旧小川別荘（通称：帰去来荘） 開発について

旧小川別荘開発審査アドバイザー会議

④ 調査結果（標準貫入試験）

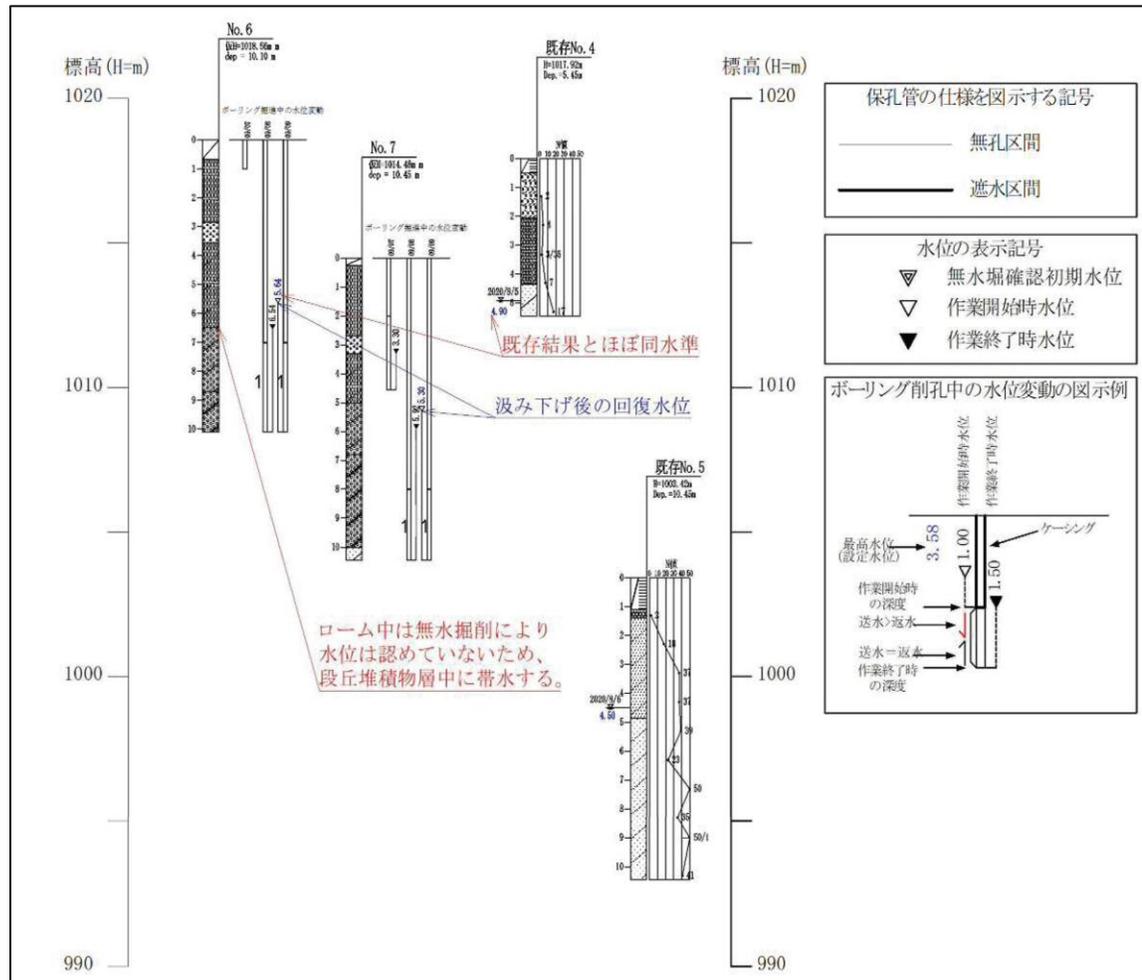
【検証結果】

① 調査深度である浅層部においては同値を示し、本調査結果と整合する。

② 調査深度の関係より、地層区分を見直しているため、比較は難しい。

深部は比較対象とならないが、計画に必要な調査深度が同程度であれば問題とはならない。

④ 調査結果（盛土安定解析）

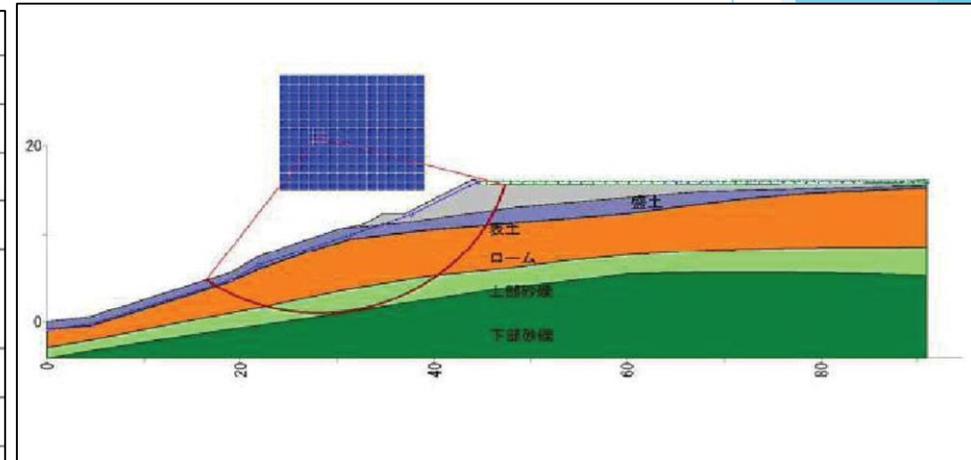
- 基準書は代表的な2種を用いる
 - ①道路土工盛土工指針
 - ②宅地防災マニュアル及び同解説
- 水位は、既往と同様に表層付近に作用させた。
(条件としては最も不利)

【検証結果】

- 何れの計算結果でも所定の安全率を確保する。

④ 調査結果 (総合解析)

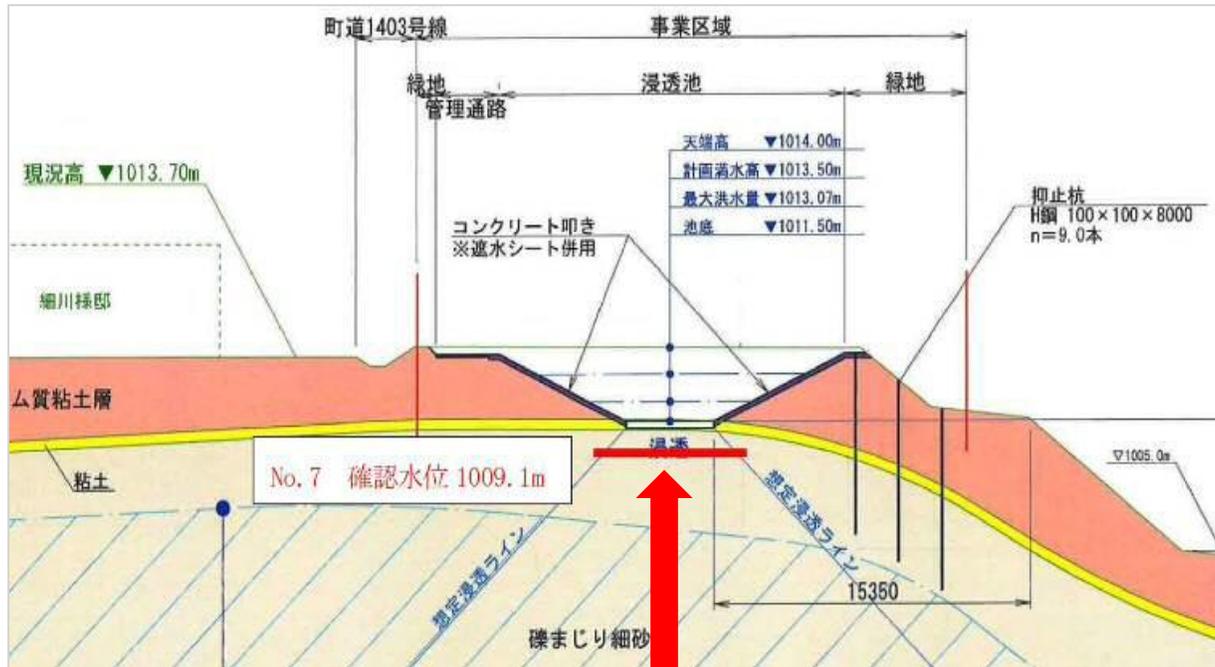
池底50cm以上の離隔あり

浸透池付近の地下水位と透水性

- 浸透池付近では既往の想定水位よりも高い結果を確認。
- 池底と地下水面との離隔は50cm以上離れているが、透水性がローム層よりも1オーダー低いため、この点について設計条件との相違があれば再検討が必要。

盛土材料及び盛土法面

- 盛土の安定計算では十分な安全率
- 切土した土は、腐植土と火山灰質土が想定されるため、一般的には何らかの処理を要する。
- 材料の規格として計算値の強度が発現されるよう選定および施工を行う必要。
